Název a evidenční číslo Stavby: <b>II/105 - Severní obchvat Jílového u Prahy, 5211521005</b> Číslo a název stavebního objektu/provozního souboru (SO/PS) <b>SO 205 PHS podél ulice V Lázních</b> Číslo a název podobjektu/rozpočtu:	Číslo SO/PS/ /číslo Změny SO/PS:  <b>205/1</b>	Číslo ZBV:  <b>30</b>
---	---	-----------------------------

**o projednání ocenění soupisu prací a ceny stavebního objektu/provozního souboru (SO/PS)  
pro všechny skupiny - pro ZBV číslo: 30**

<b>Název a evidenční číslo Stavby:</b> II/105 - Severní obchvat Jílového u Prahy, 5211521005
<b>Číslo SO/PS / číslo Změny SO/PS:</b> 205/1
<b>Číslo a název stavebního objektu/provozního souboru (SO/PS):</b> SO 205 PHS podél ulice V Lázních

**Věc: Vyjádření TDI k ohlášení změny stavby č. 34**

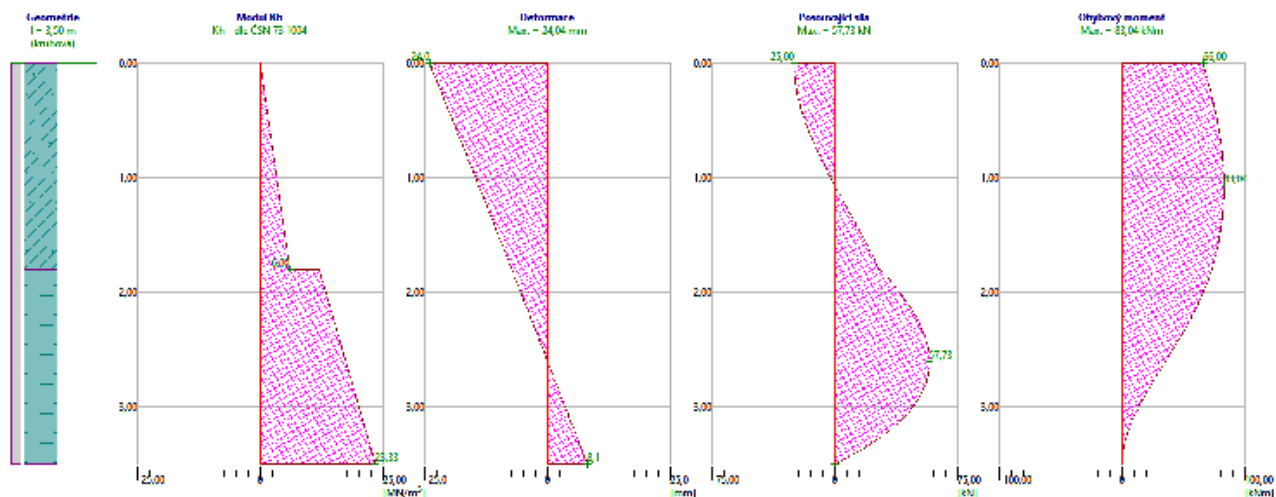
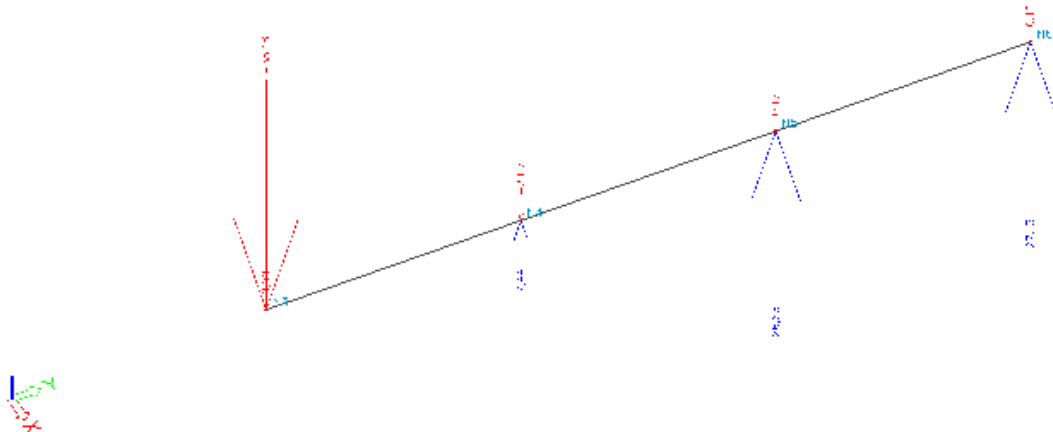
Návrh úpravy vychází z teoretického předpokladu zvětšení vzdorující plochy v zeminovém prostoru. Pokud je znám odpor zeminy po délce piloty (odpor obvykle stoupá směrem shora dolů podle měnícího se prostředí).

Pilota délky 3,50m je zdána jako soustava 4 vetknutých prutů, na nichž jsou aplikovány tlakové pružiny nahrazující odpor zemního prostředí. Aby bylo dosaženo srovnatelných výsledků s programem „pilota“, je v úvodní fázi provedena kalibrace (pro průřez šířky 0,75m jsou nastaveny tuhosti tak, aby výsledné deformace byly shodné).

Výpočet SCIA – byl odebrán spodní modul délky 0,875 m (- odpovídá nedovrtání) – konečná délka prvku činí 2,60m. (tento případ fakticky pokrývá všechny případy kromě pilot pod sloupky 11 a 12). Rozšíření v horní části bylo simulováno změnou tuhosti (úměrnou ploše).

Opakovaným výpočtem bylo dosaženo deformace 1,8 // 31,6 – rotace  $30/2625=1,15\%$  (vyhovující) pro tuhosti: 2,0 // 1,8 // 6,0MN/m

$2,0 / 0,6 * 0,75 = 2,50\text{m}$  – navrženo ve změně.
